1.1 CONCEPTO TÉCNICO No. CT:	**7383**
1.2 ÁREA:	Análisis y Mitigación del Riesgo
1.3 COORDINACIÓN:	Estudios y Conceptos Técnico
1.4 REFERENCIA CRUZADA RADICADO FOPAE:	2013ER25976
1.5 RESPUESTA OFICIAL No.	RO-69619

2.1 SOLICITANTE:	Curaduría Urbana No. 3
2.2 PROYECTO:	AK 7 43 53 59 75 (**)
2.3 LOCALIDAD:	2. Chapinero
2.4 UPZ:	99. Chapinero
2.5 BARRIO O SECTOR CATASTRAL:	Sucre
2.6 DIRECCIÓN:	Avenida Carrera 7 # 43-53/71/75 (*)
2.7 CHIP:	AAA0088KWXR, AAA0088KWWF, AAA0088KWUZ (*)
2.8 MANZANA CATASTRAL:	18
2.9 PREDIO CATASTRAL:	28, 29, 30
2.10 ÁREA (Ha):	0.154 (**)
2.11 FECHA DE VISITA:	Diciembre 20 de 2013

Figura 1. Localización general del proyecto ubicado en los predios de la Avenida Carrera 7 # 43-53/71/75, en el Plano Normativo de Amenaza por Remoción en Masa del POT (Decreto 364 de 2013), el cual se encuentra en Amenaza Media.

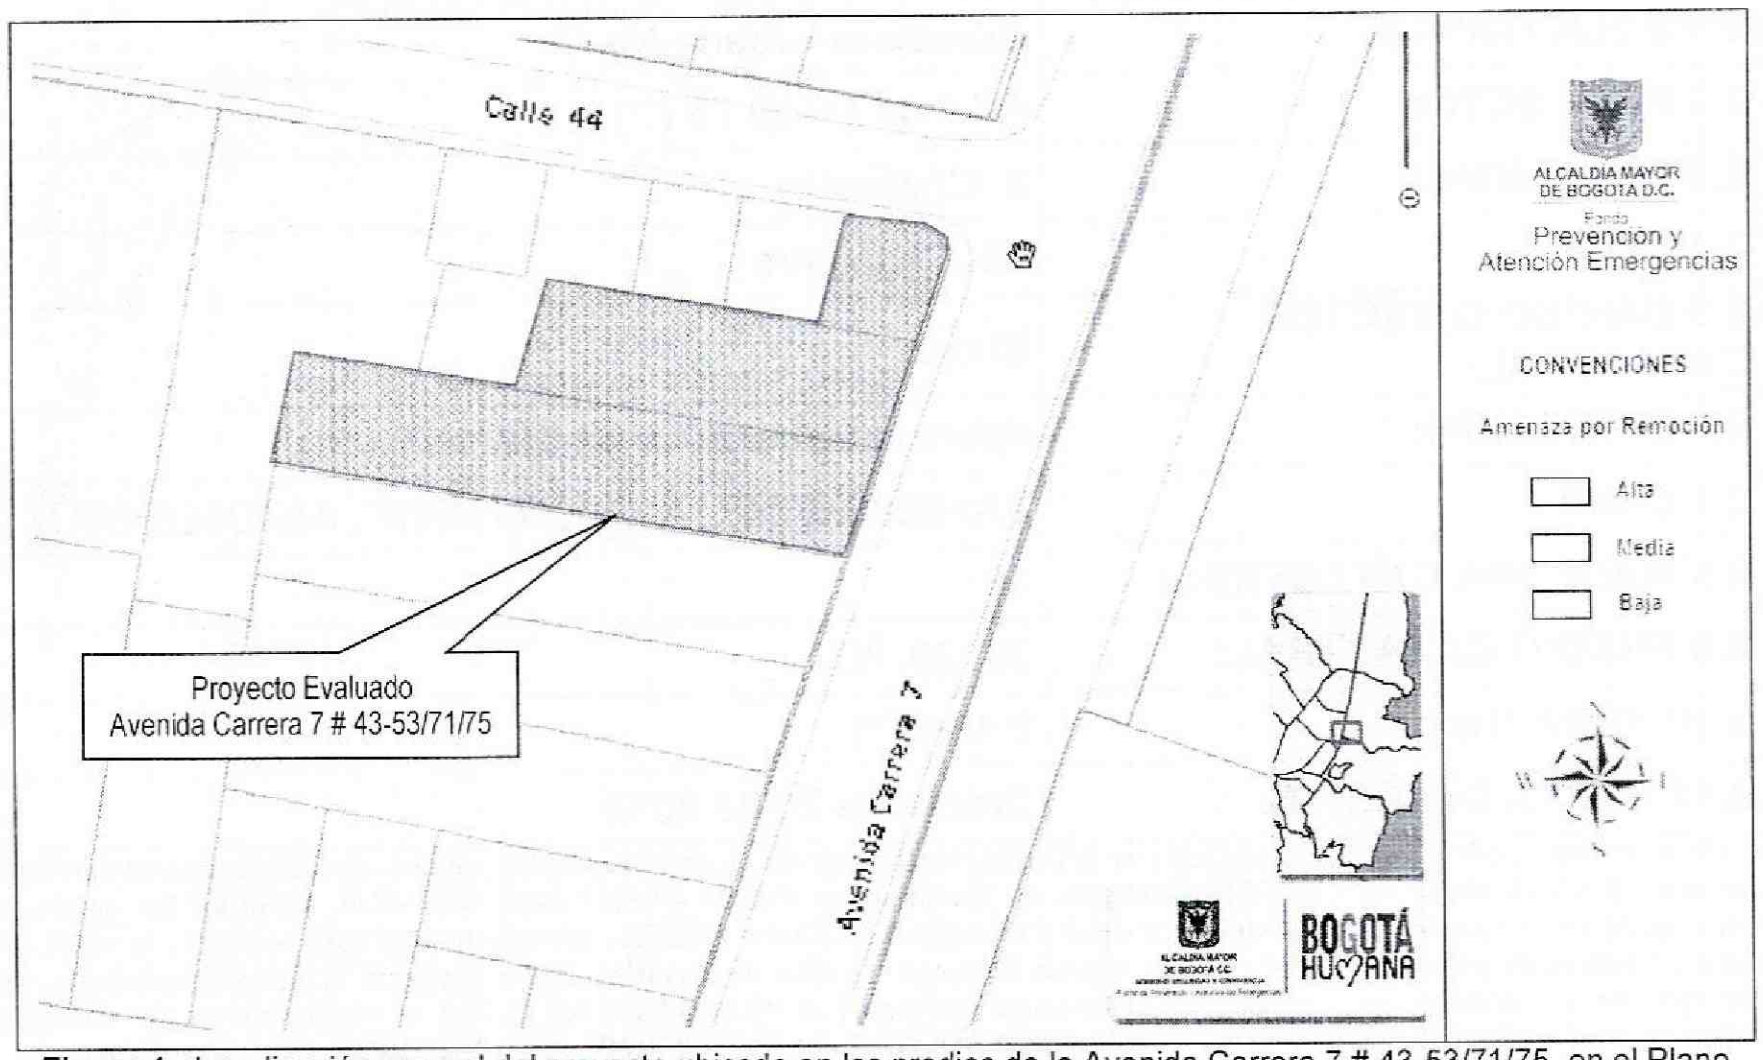
Conforme con el plano normativo de "Amenaza por Remoción en Masa" del Plan de Ordenamiento Territorial de Bogotá–POT, el sector en el que se localiza el proyecto ubicado en los predios de la Avenida Carrera 7 # 43-53/71/75, en la Localidad de Chapinero, se encuentra en una zona de Amenaza Media por procesos de remoción en masa (Figura 1).

Foto 1. Predios de la Avenida Carrera 7 # 43-53/71/75 en la Localidad de Chapinero, en los que se va a desarrollar el proyecto objeto del presente concepto técnico

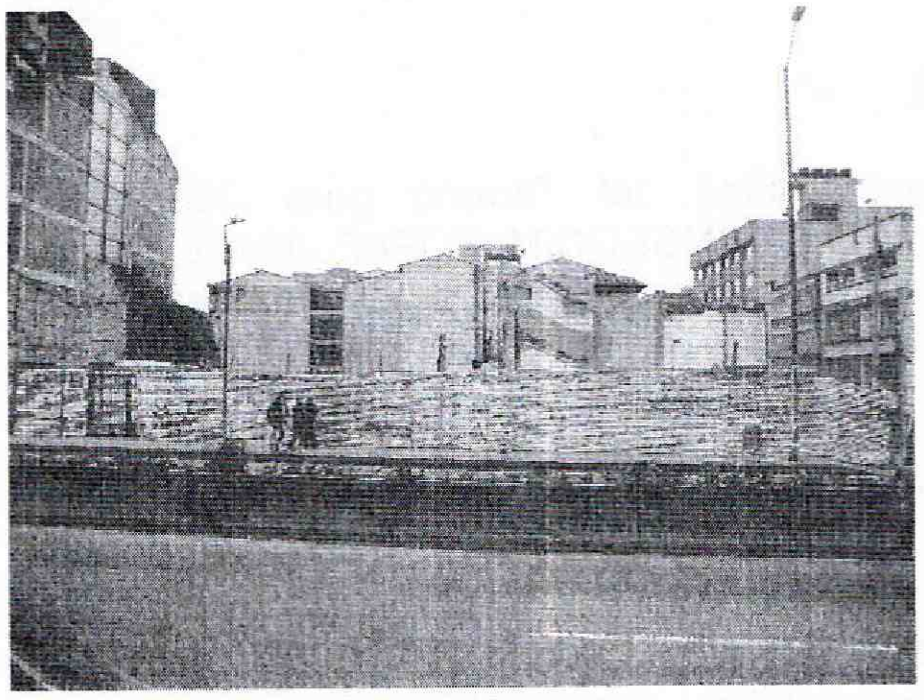
En el momento de la visita técnica en los predios de la Avenida Carrera 7 # 43-53/71/75 en la Localidad de Chapinero, se encontró predios vacíos aislados mediante un cerramiento en láminas de zinc; con base en la inspección visual en los predios no se encontraron evidencias de procesos de remoción en masa de carácter local, ni de carácter general en las zonas aledañas a los mismos, que son en general zonas de topografía plana y de baja pendiente.

Foto 2. Vista del sector donde se localiza el proyecto de la Avenida Carrera 7 # 43-53/71/75, se evidencia un sector consolidado cuyo uso es residencial.

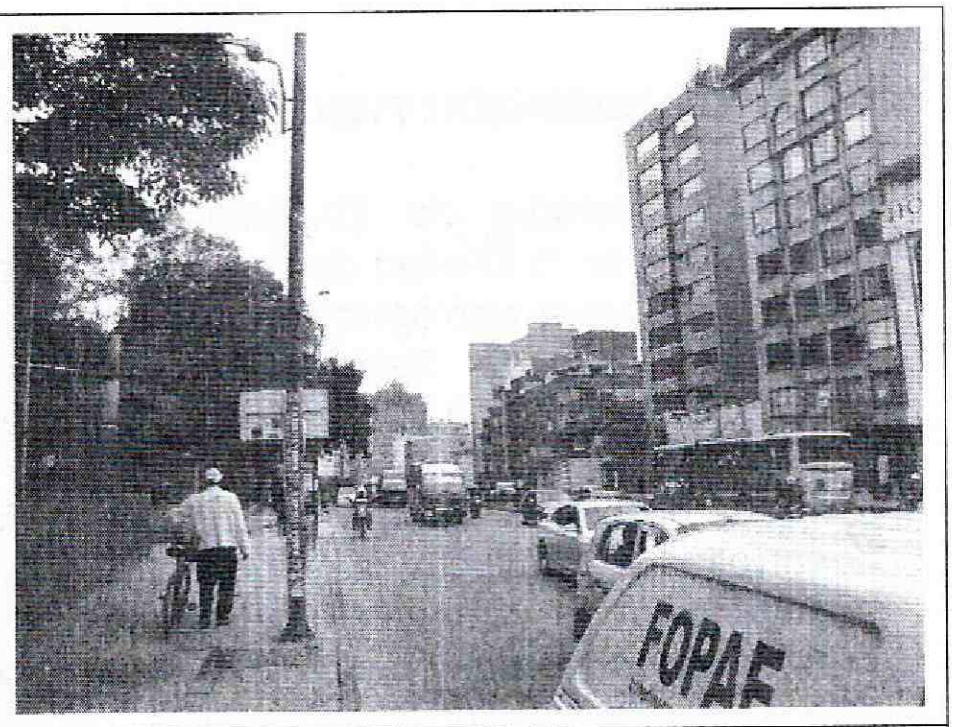
La zona donde se busca desarrollar el proyecto corresponde con uso de suelo urbano con edificaciones de tipo residencial. Es un sector consolidado a nivel urbano, con densidad de construcción alta, contando con vías pavimentadas (ver Fotografías No. 1 y 2); así mismo, las vías del sector cuentan con sistemas de drenaje para el manejo de escorrentía superficial, que se conectan con la red de alcantarillado pluvial; también cuenta con sistema de alcantarillado sanitario. En la zona se encuentran edificios de apartamentos de más de diez (10) pisos en altura, en un terreno con pendiente baja.
